(M. P. Singh)
Assistant Engineer
P. W. D., P. W. D., Etah

SUBJECT:-LAYOF & SITE PLAN OF PROPOSED RETAIL OUTLET ON TUNLA - ETAH (SH-31) ROAD, AT KHASRA NO. 988, VILLAGE BABARIR, TEHSIL JALESAR, DISTRICT ETAH

DATE	REVISION	DRAWING NO-EOLR/03/15 DT-29.01.15 Scale :-As Shown Also

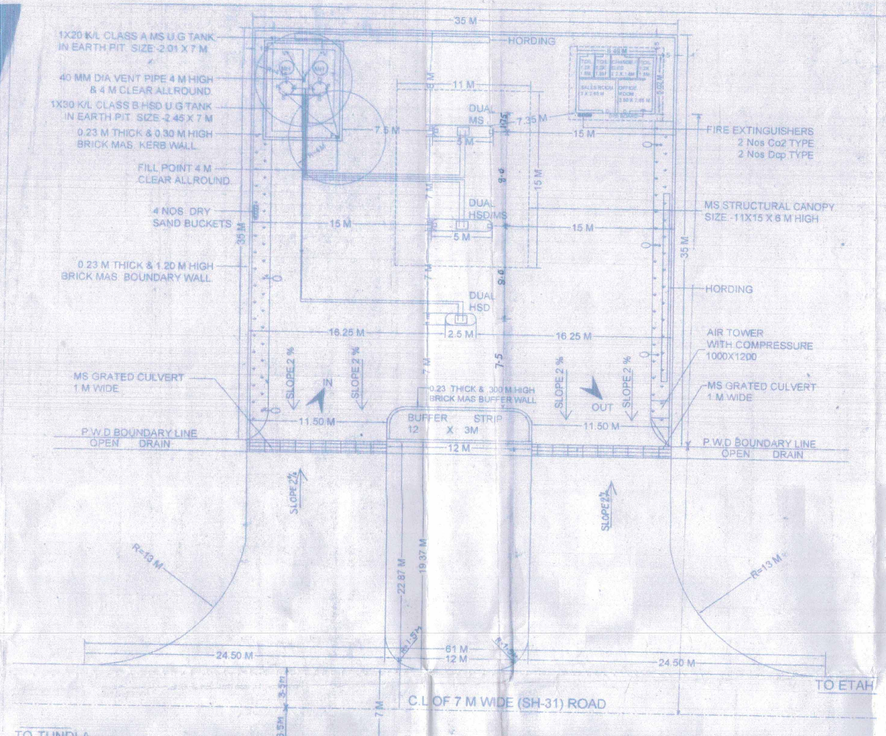
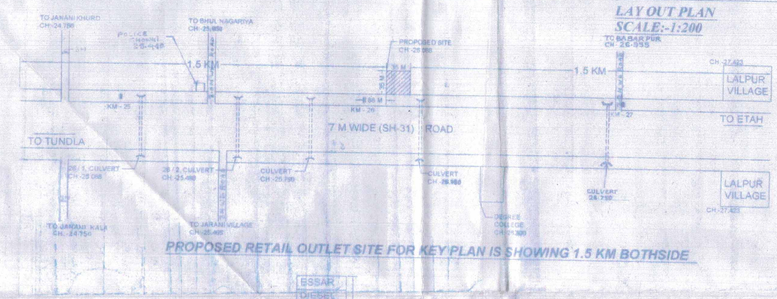
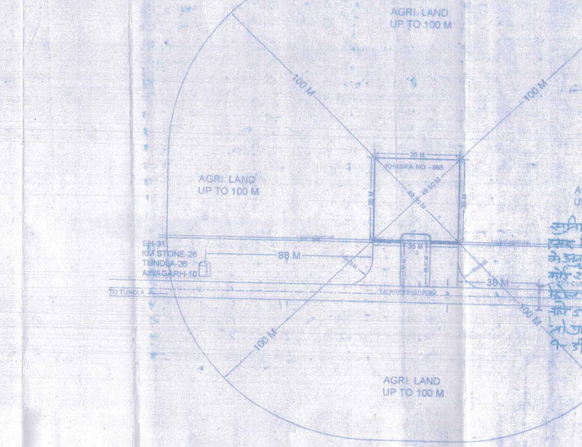
वर्णे - मानचित्र
- साइट प्लान नक्शे के अनुसार सही है (2) प्रस्तावित डीजल टंकी का प्रावधान नहीं किया है (3) आवेदक के विरुद्ध कोई प्रस्तावित स्थल स्वामित्व

- अतिक्रमण का उल्लेख नहीं किया (4) प्रस्तावित निर्माण स्थल नगर पालिका की सीमा के बाहर है (5) प्रस्तावित स्थल दुरुस्त रेल मार्ग (राष्ट्रीय मार्ग-31)
- के नि० मी० 7 (नौ सौ 26.08 मी०) के भीतर आ रहा है। (6) प्रस्तावित निर्माण कार्य योजना शुल्क पर बनाया गया प्रस्तावित नहीं है

- का प्रस्ताव रेल विकास कार्य की सीमा (लगभग 11.50 मी०) है (8) नक्शे में पेट्रोल तथा डीजल डिस्पेंसिंग यूनिट का उल्लेख नहीं किया
- गया (10) आवेदक को प्रस्तावित निर्माण मार्ग की भूमि का नक्शे पर रिकार्ड 22.87 मी० पाया 33.37 मी०, 40.37 मी०, 40.37 मी० इस प्रकार निर्माण 51.12 मी०

- की दूरी पर नक्शे में उल्लेख है (11) आवेदक को पेट्रोल पम्प लगाने की अनुमति लेने के उपरान्त अग्नि शमन यन्त्र (फायर-नली) रखने होंगे
- ऊपर पुलिया रेल पटरी मार्ग का निर्माण मो० वि०नि० की विशिष्टता के अनुसार कराना होगा। 15 वर्षों के लिये लीजहोल्ड स्वीकृत निर्माण पूर्ण (एनेक्चर-3) पर

- हेतु 50 मी० सीमा रखा जाएगा। (31) प्रस्तावित पेट्रोल पम्प के पूर्व भाग पर 1.00 मी० स्थान की ऊपर की ओर सी० पुलिया का निर्माण मो० वि० नि० की विशिष्टता के अनुसार करना

- पानी इकट्ठा होने न पाये 60 प्रतिशत रोड साइट ढलान की टेनेर आवेदक द्वारा नाली में डाला जाने। किसी भी दशा में नाली नाले को बन्द नहीं किया जाएगा। अपना
- सुरक्षा की व्यवस्था की जाएगी। (32) नक्शे में प्रस्तावित पेट्रोल पम्प के पूर्व भाग पर एक सी० पुलिया की ओर देखा जाए कि पानी का बहाव

- के अनुसार किया जाएगा तथा निर्माण कार्य उपरान्त रेलवे सीमा में रखी जाने। (33) प्रस्तावित पेट्रोल पम्प का निर्माण मो० वि० नि० के नाले की ओर पुलि
- मार्ग 24 मीटर नहीं होनी चाहिए। (34) भूमि निर्माण स्थल की भूमि पर मानचित्र का कोई विवाद विचाराधीन होने से ऐसी भूमि पर निर्माण नहीं होगा। (35) प्रस्तावित स्थल के उत्तर
